20 09 2017 - Suite remarques M. Trebert DDT.

PC

GROUPE SCOLAIRE ET EQUIPEMENT SPORTIF SAINT-CYR-SUR-LOIRE (37)

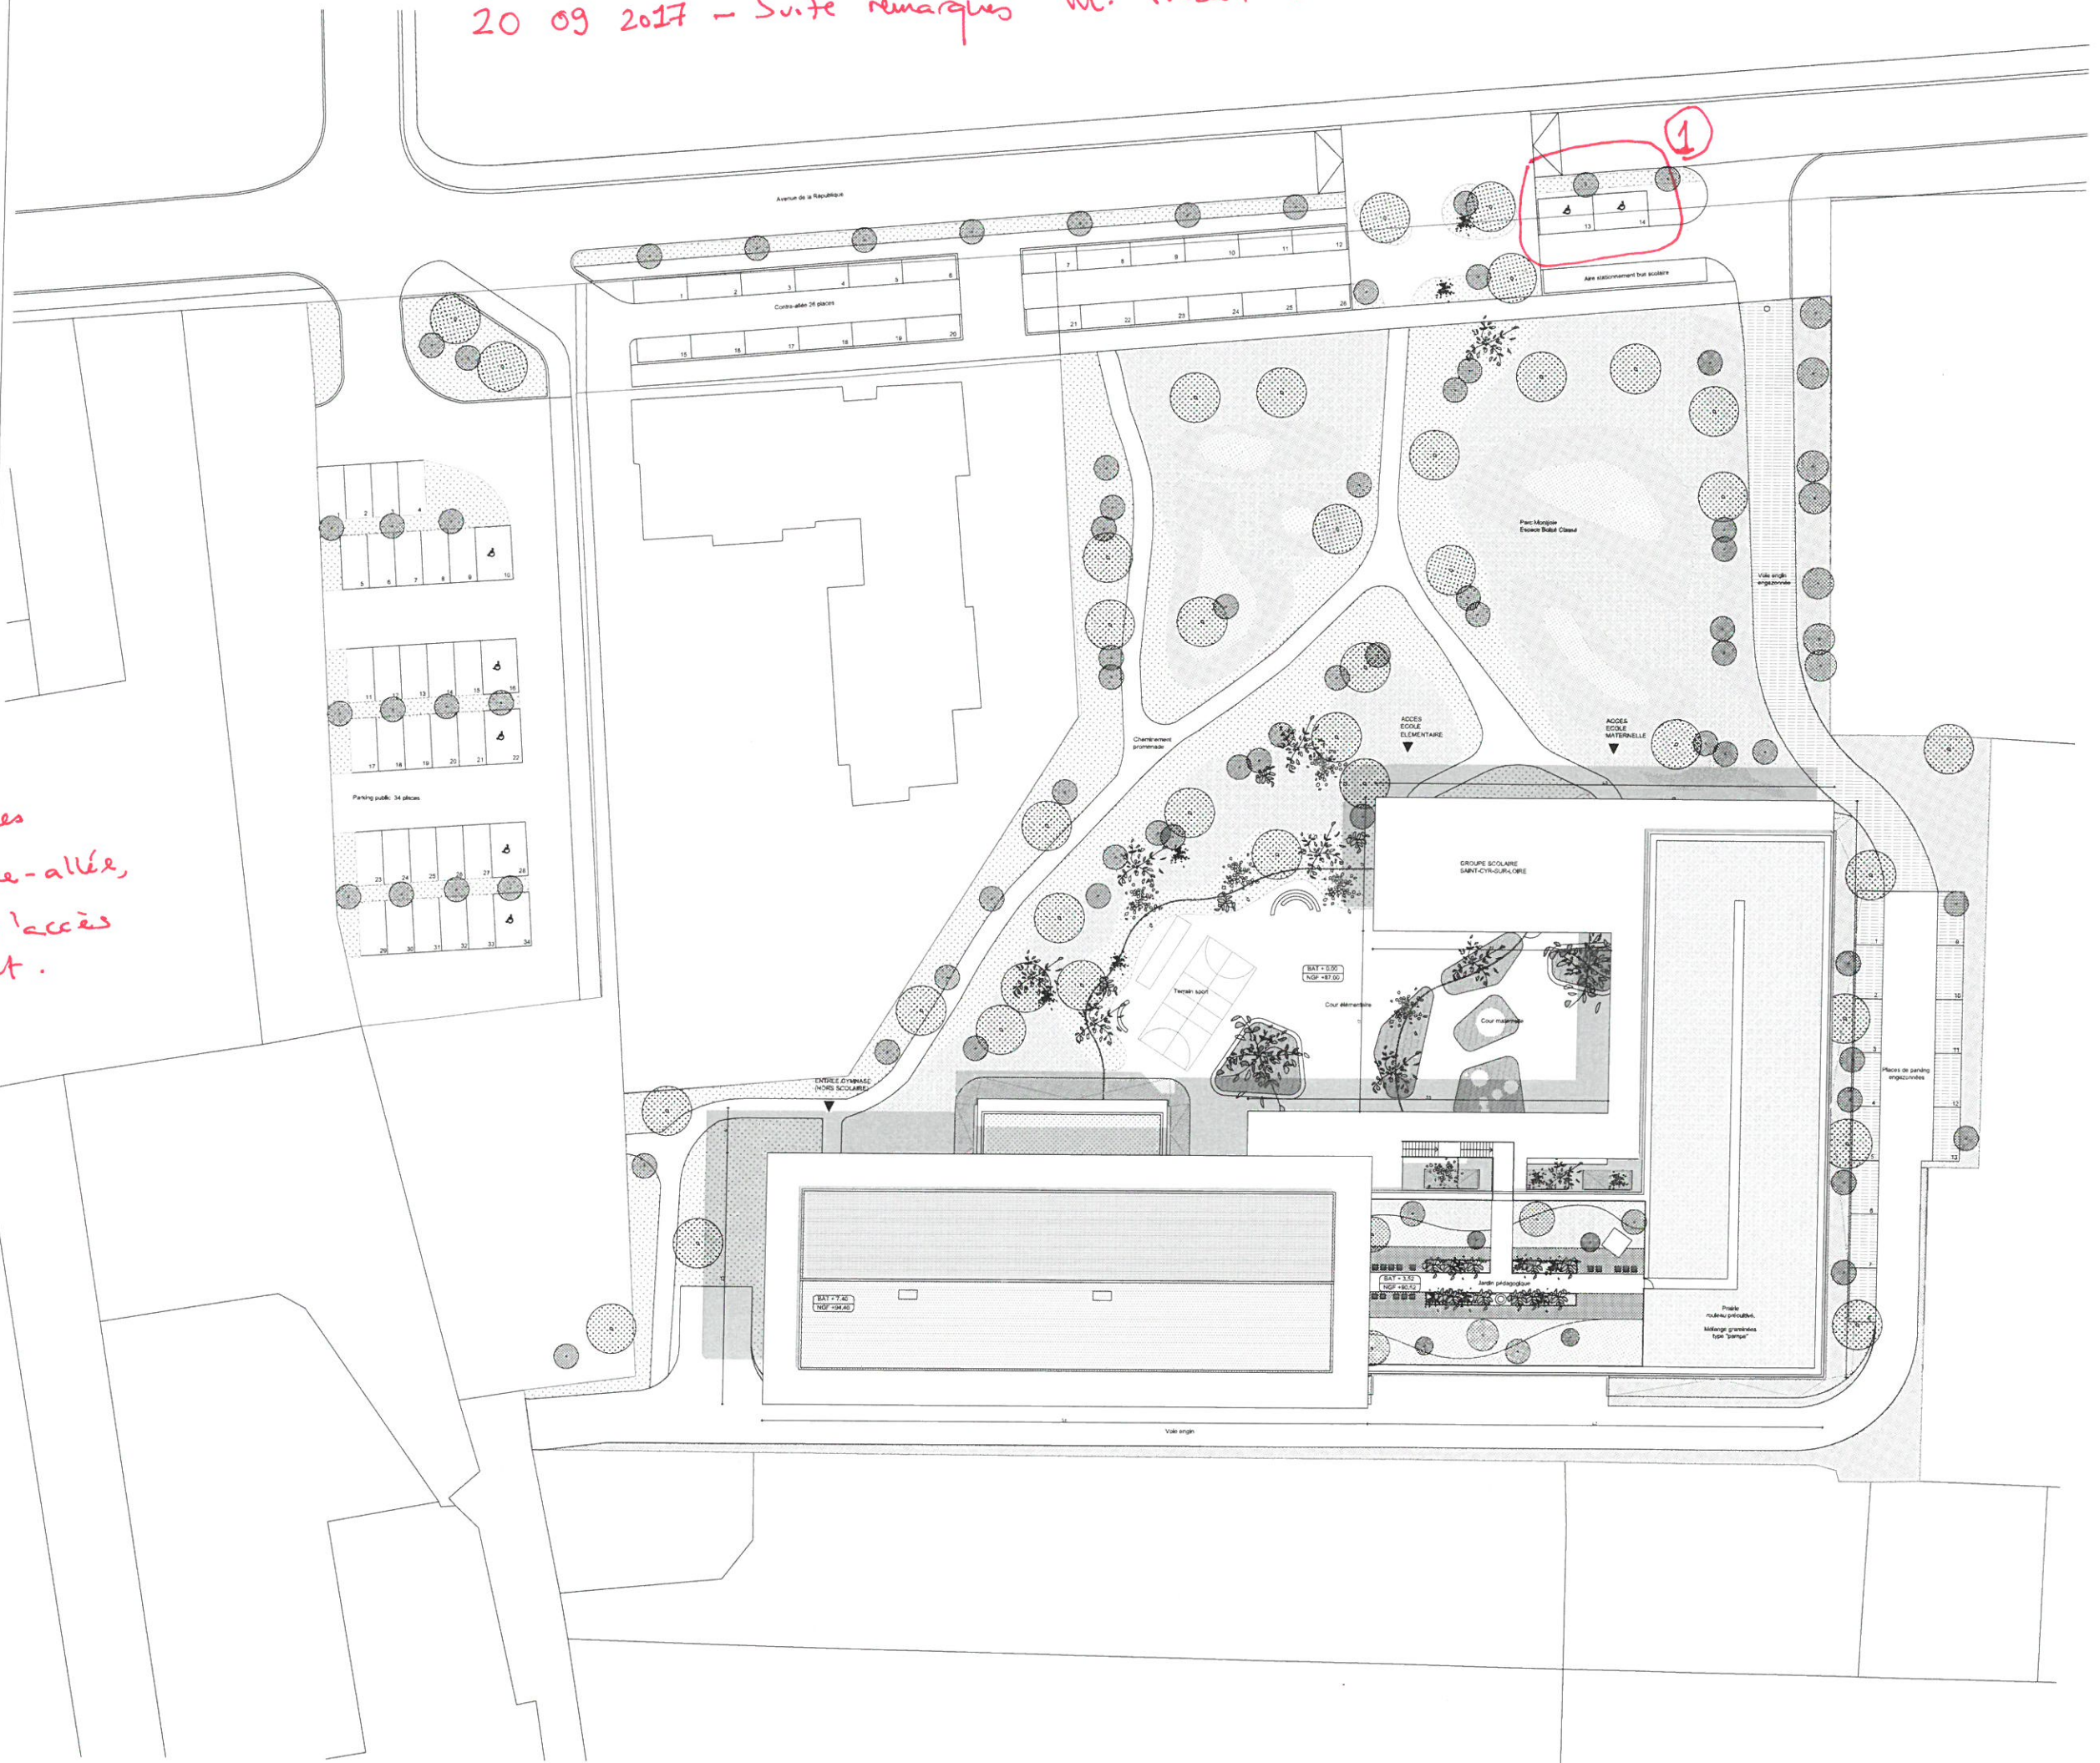
1 - rajout de 2 places PMR dans la contre-allée, au plus proche de l'accès vers l'établissement.

(2) Correction lame-main PMP -
Axe robinet à minimum 40 cm
d'une cloison.

③ Correction porte pour avoir un vantail à 90° minimum.

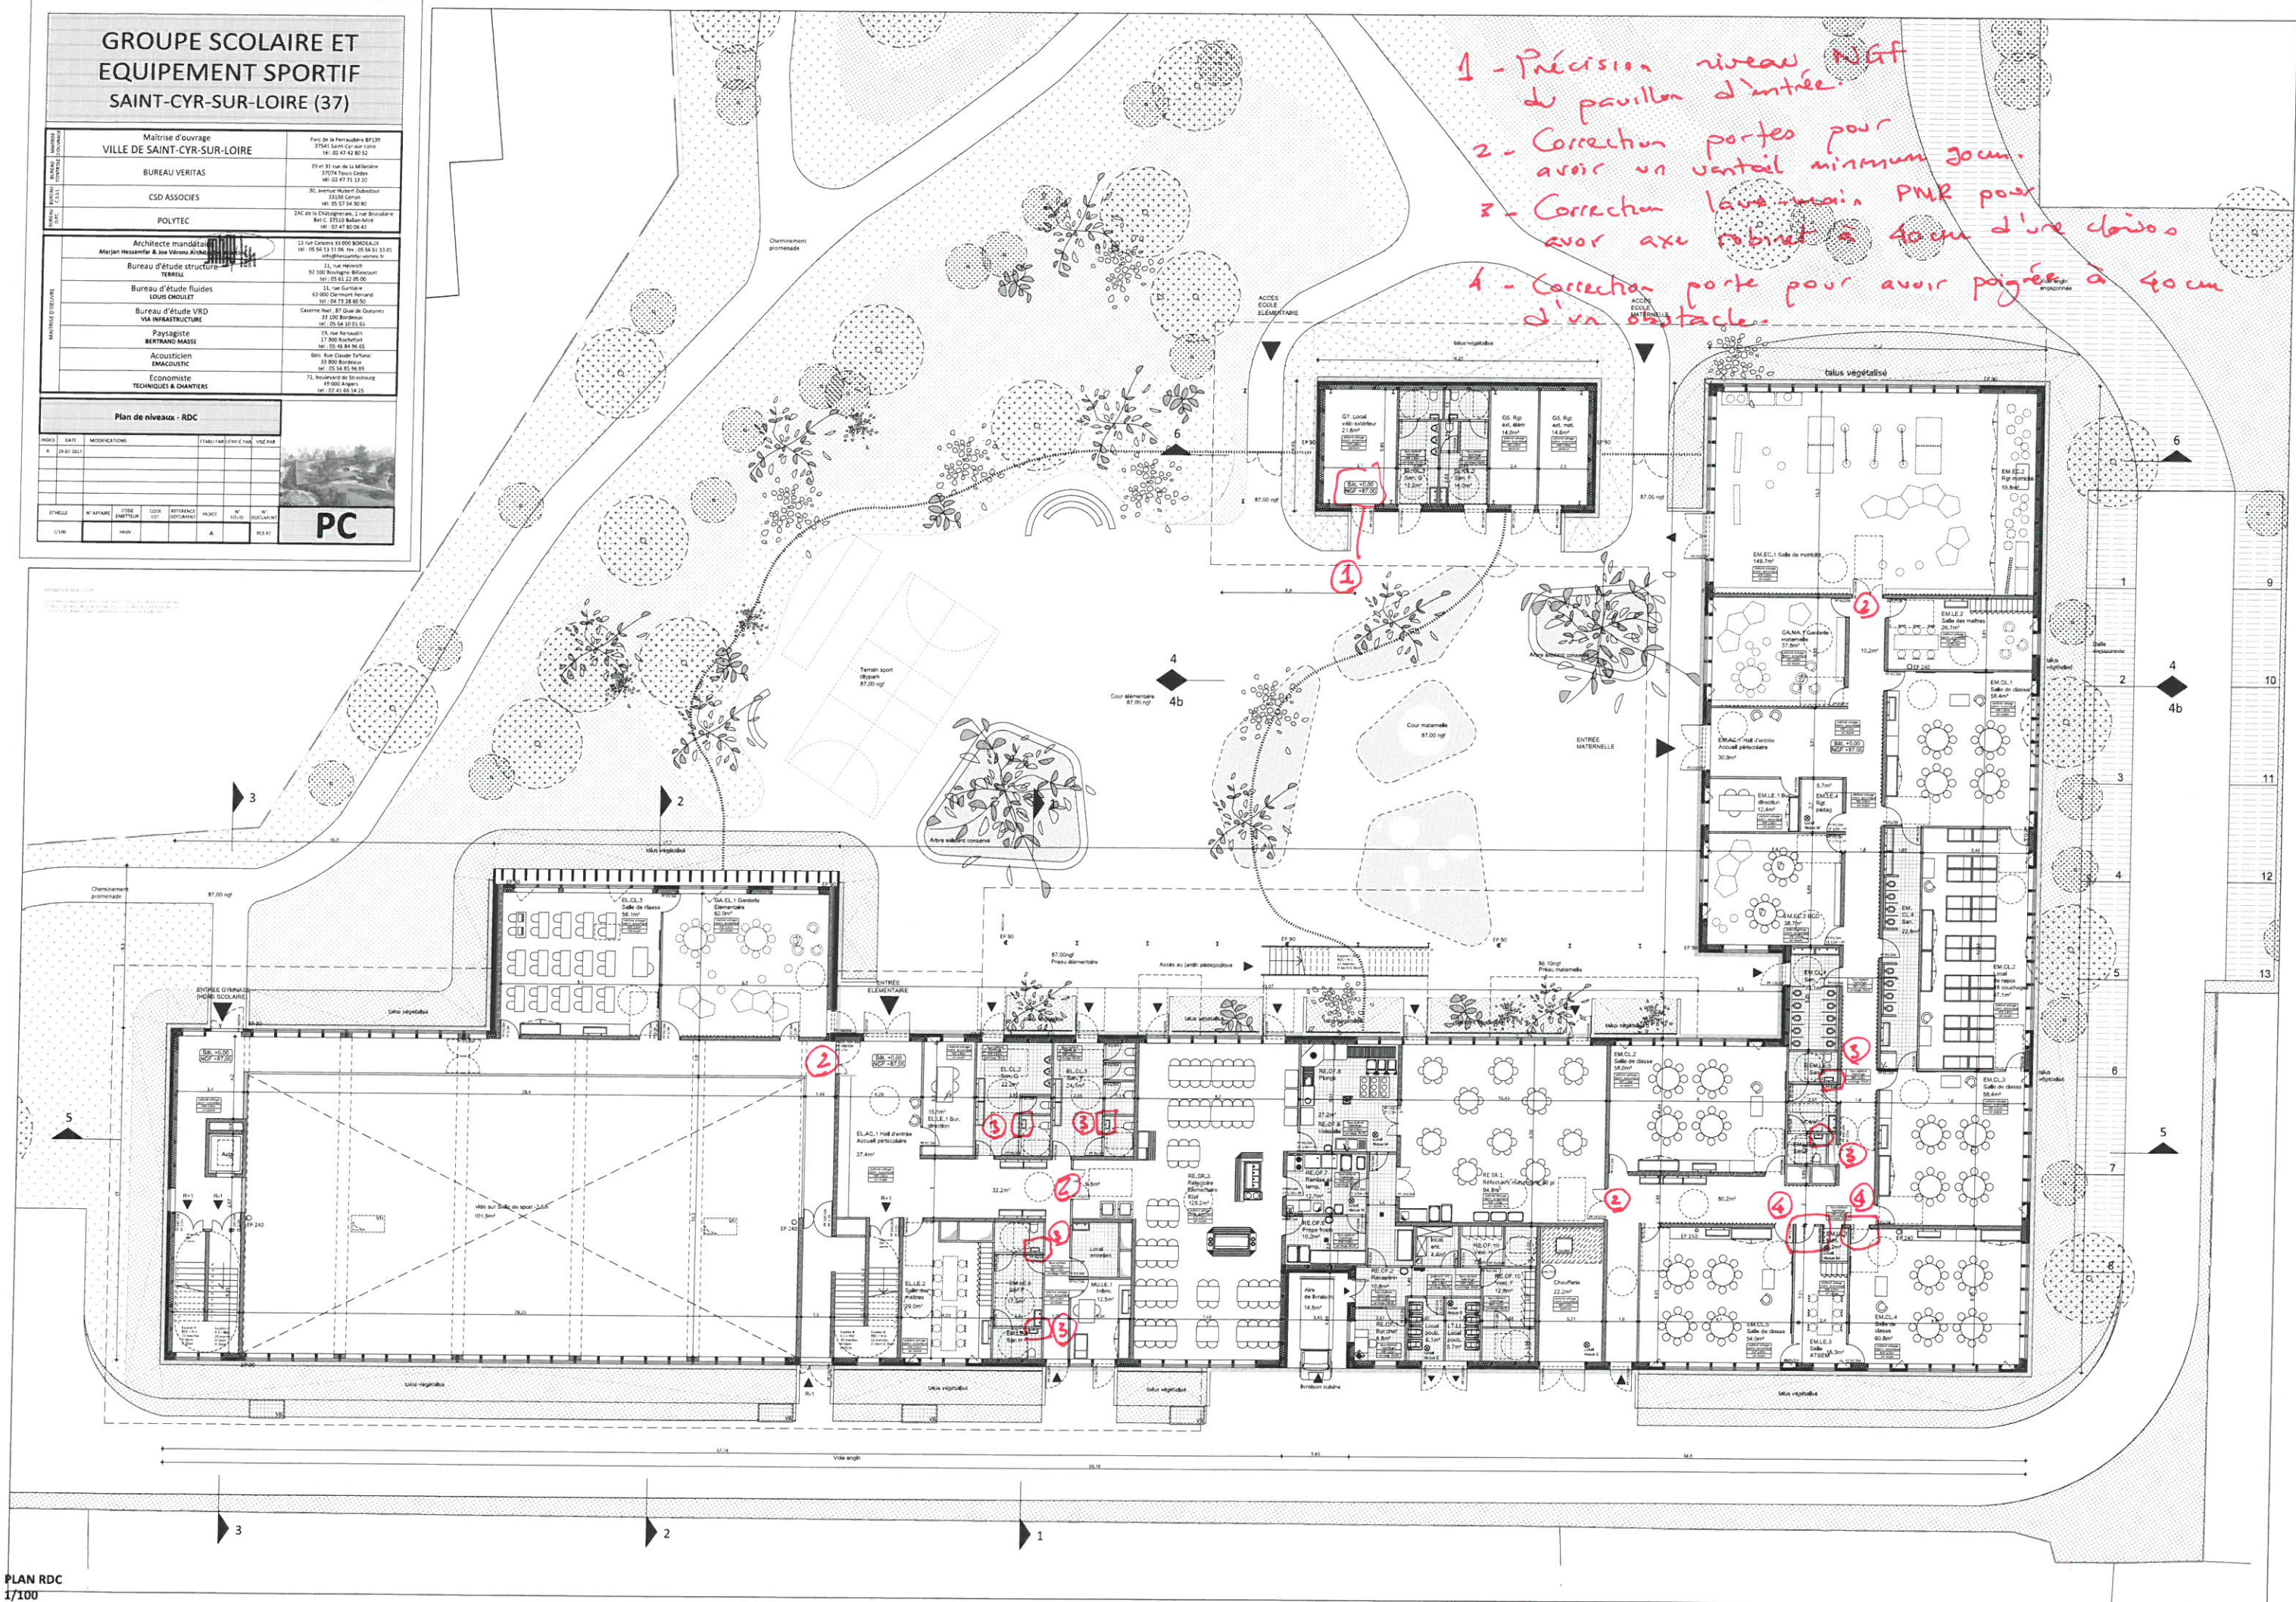
- 1 - Précision niveau NGF du pavillon d'entrée.
- 2 - Correction portes pour avoir un vantail minimum 30cm.
- 3 - Correction lavabos - main PNR pour avoir axe robinet à 40cm d'une cloison.
- 4 - Correction porte pour avoir poignée à 40cm d'un obstacle.

- 1 - Correction porte pour avoir un ventail minimum 90cm
- 2 - Correction lave-main pour avoir 40 cm d'une cloison.
